5-F-126d

**Fenster Westseite
Sporthalle**

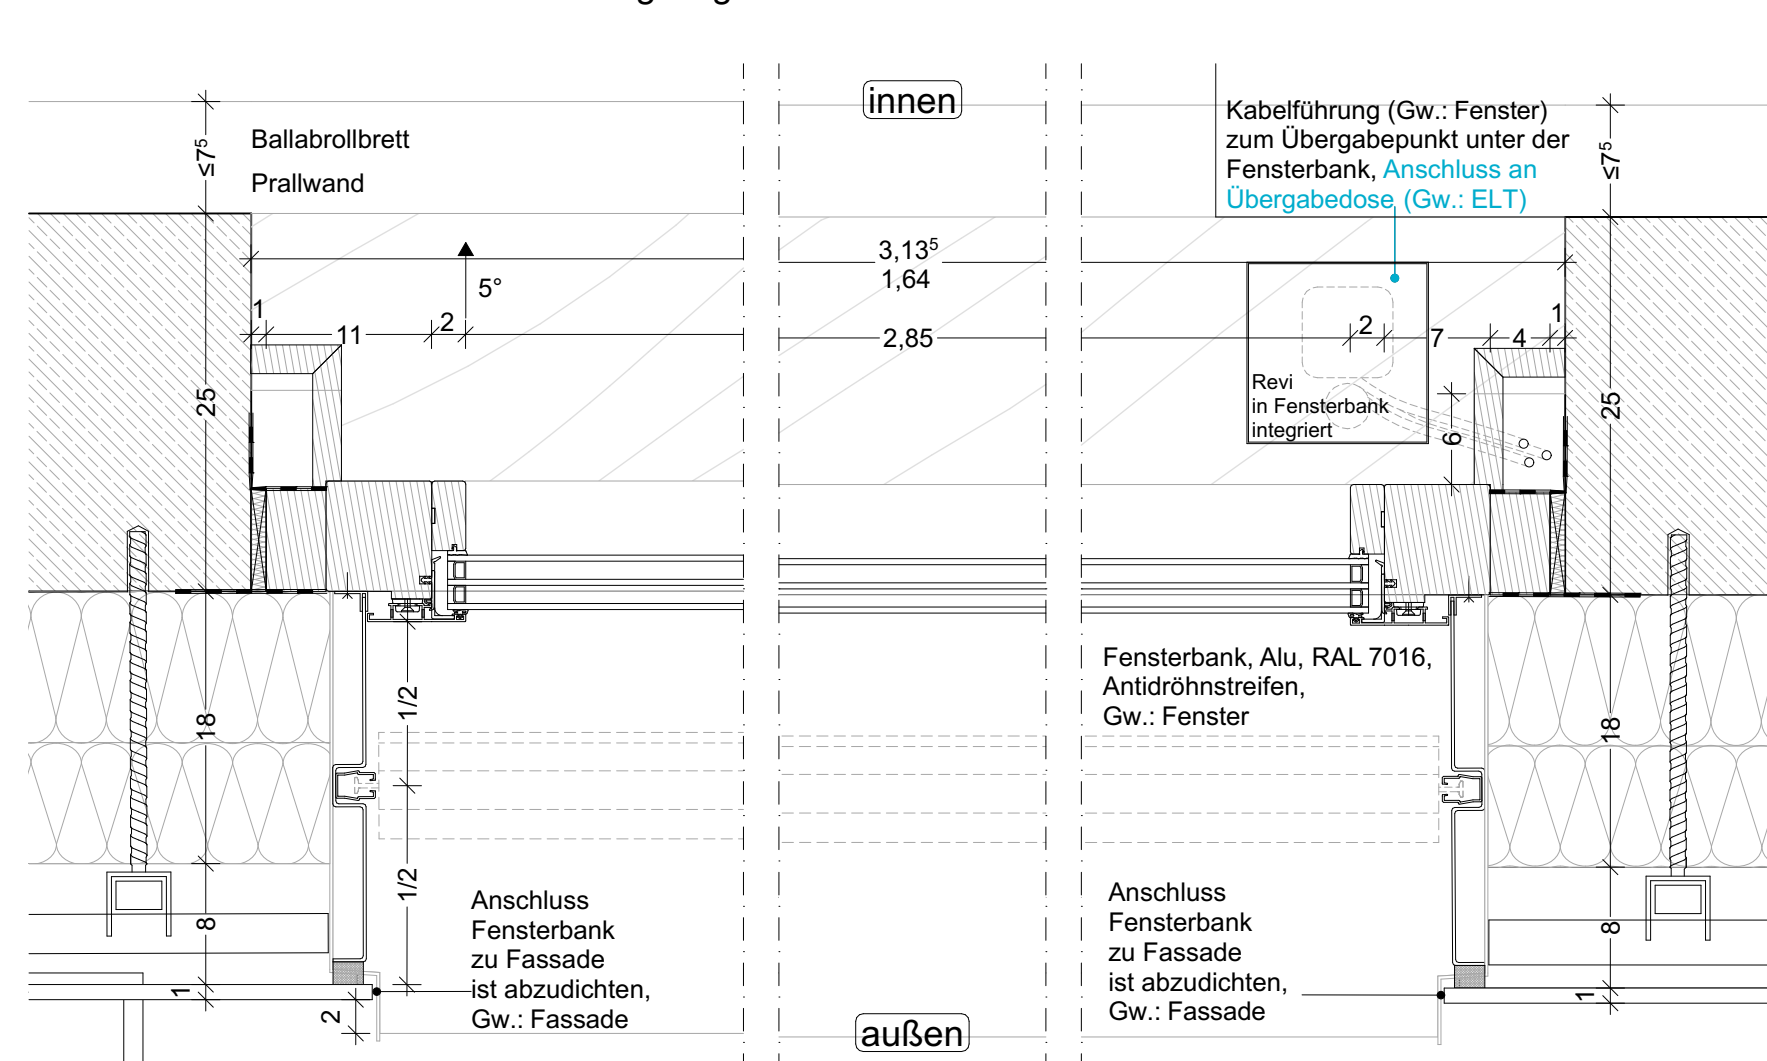
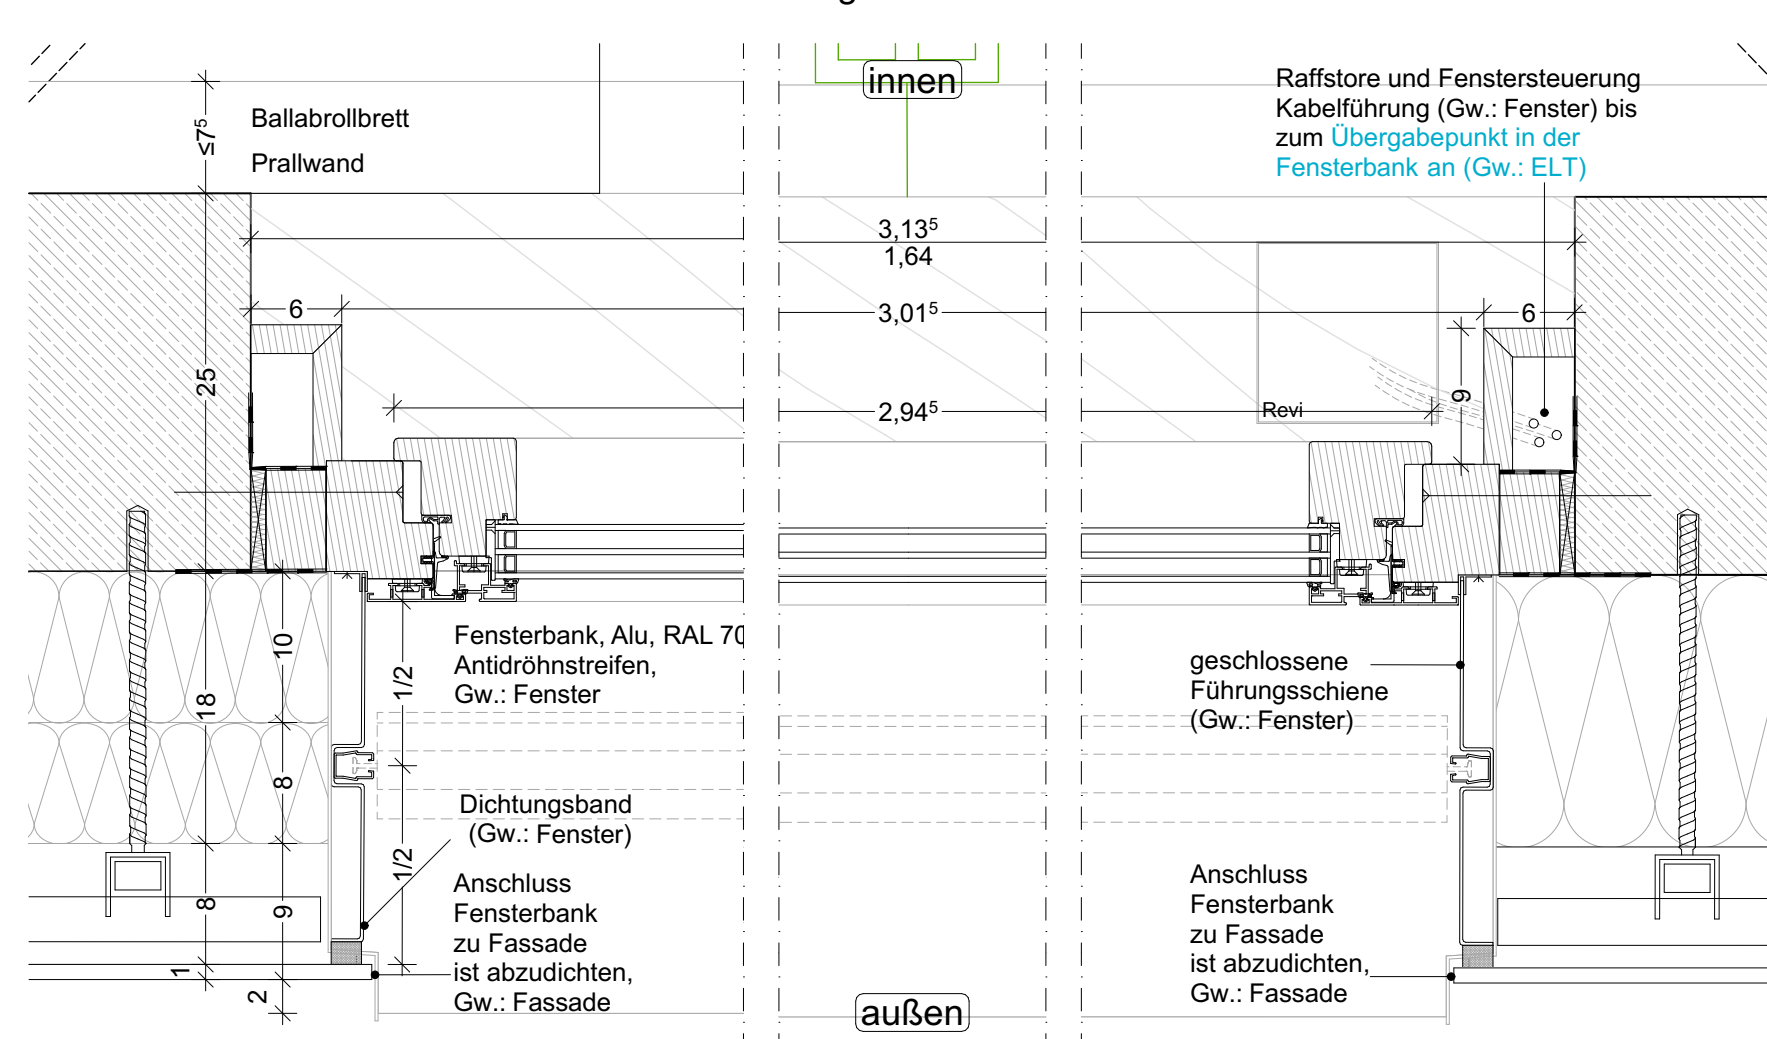
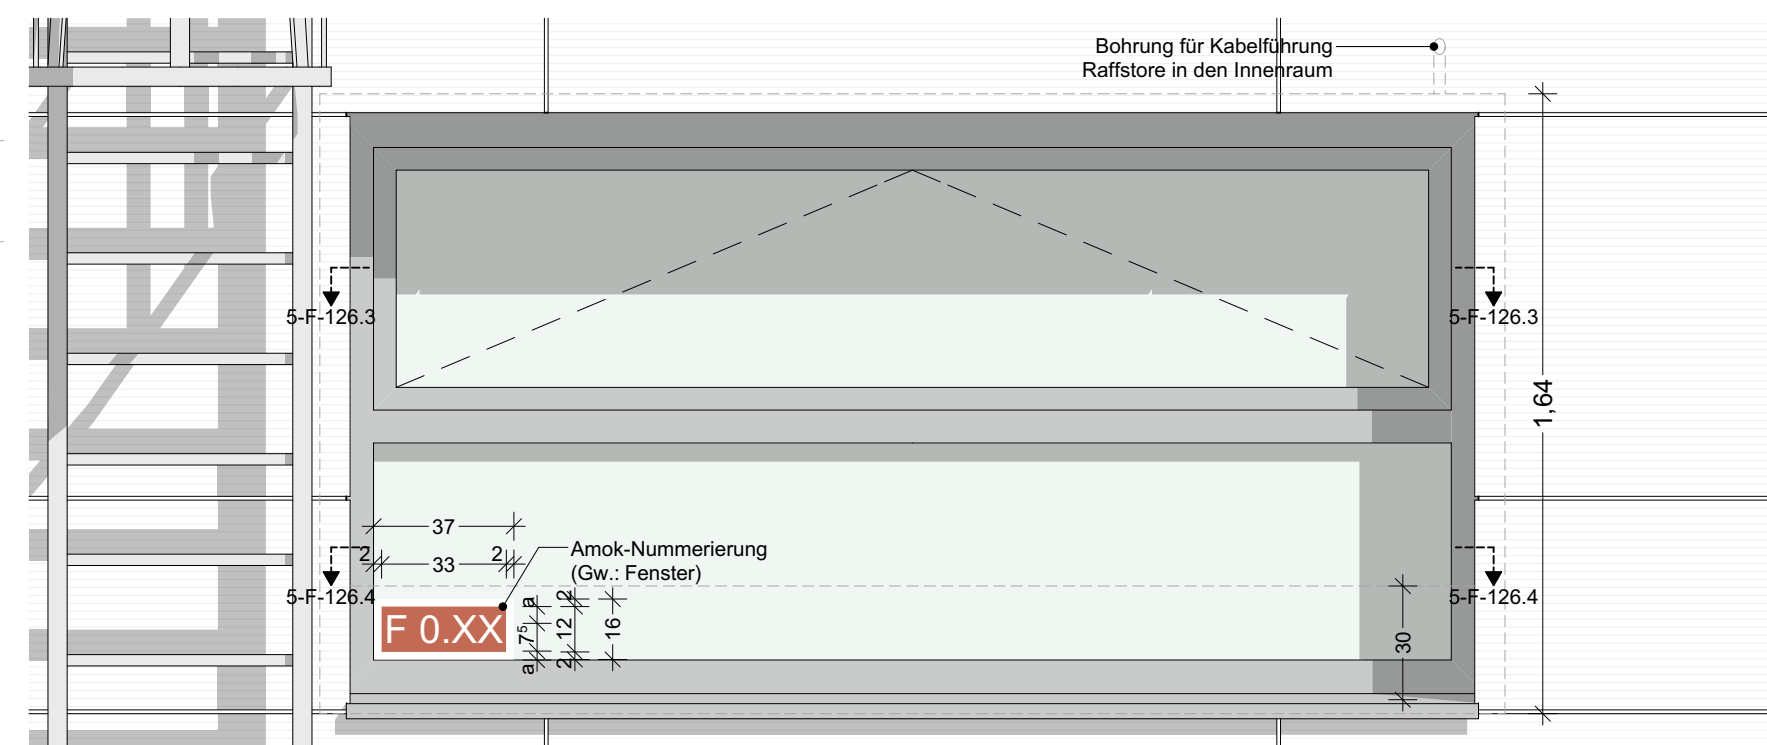
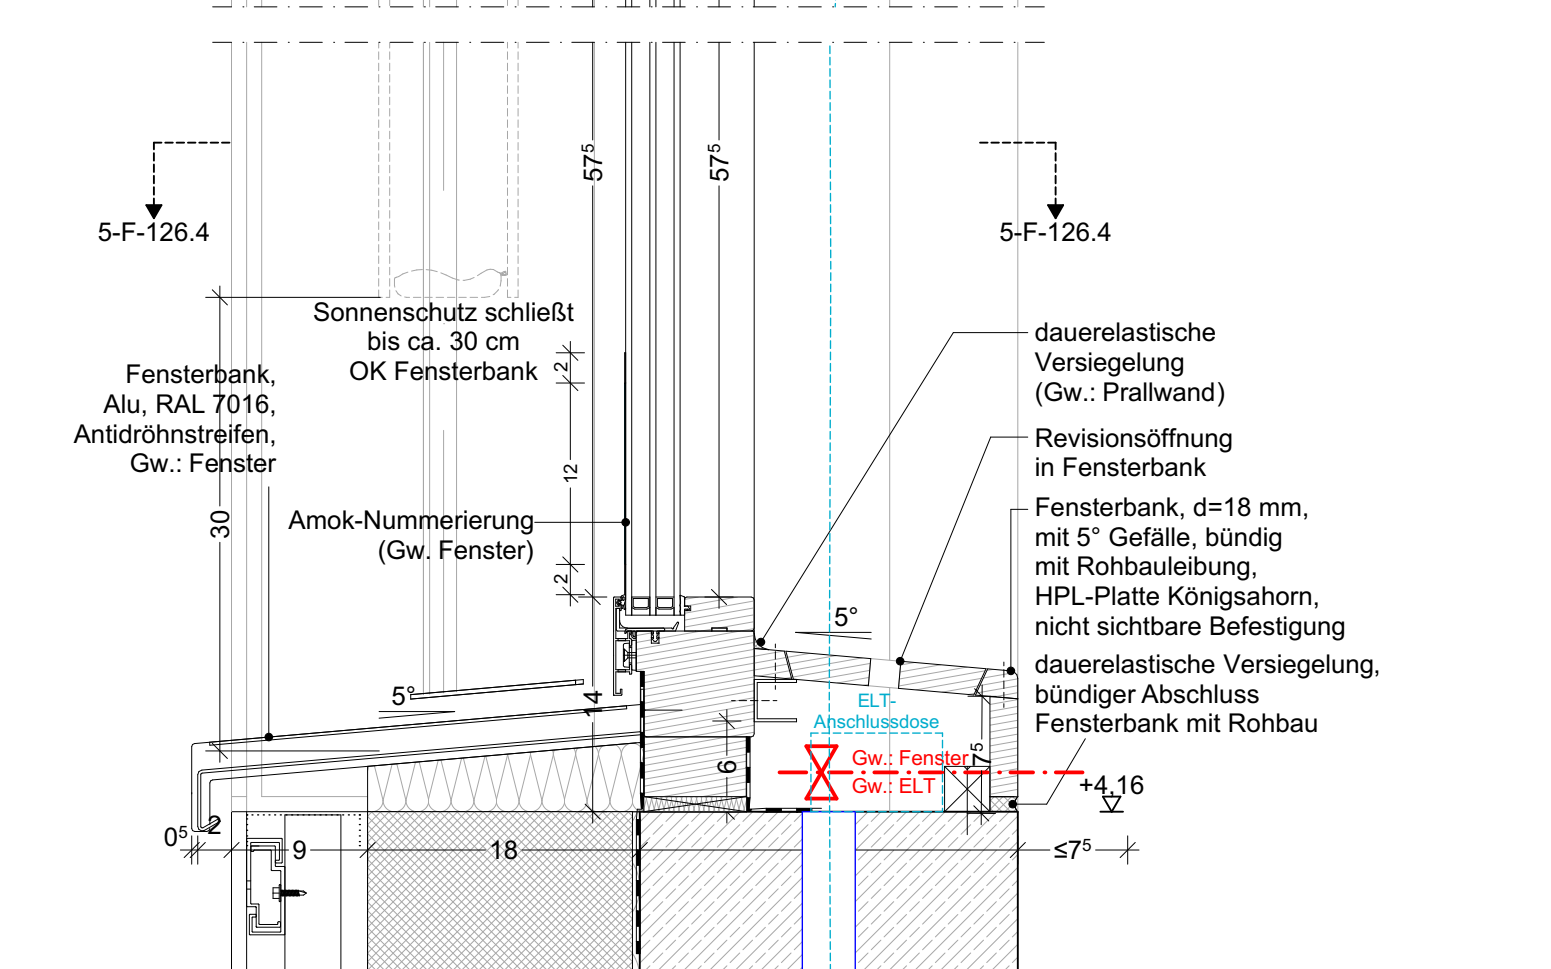
d	Anpassung Fensterbank	28.07.26	Fr
c	Leerrohre im Sturz entfernt, durch Bohrungen ersetzt	22.07.26	Fr
b	CO ₂ -Steuerung der Fenster entfernt	12.05.26	Fr
a	Anpassung Fassadenaufbau u. Abdichtung Fassade an Fensterbank	25.03.26	Mi
Index	Bemerkung / Änderung	Datum	ge
Änderungen
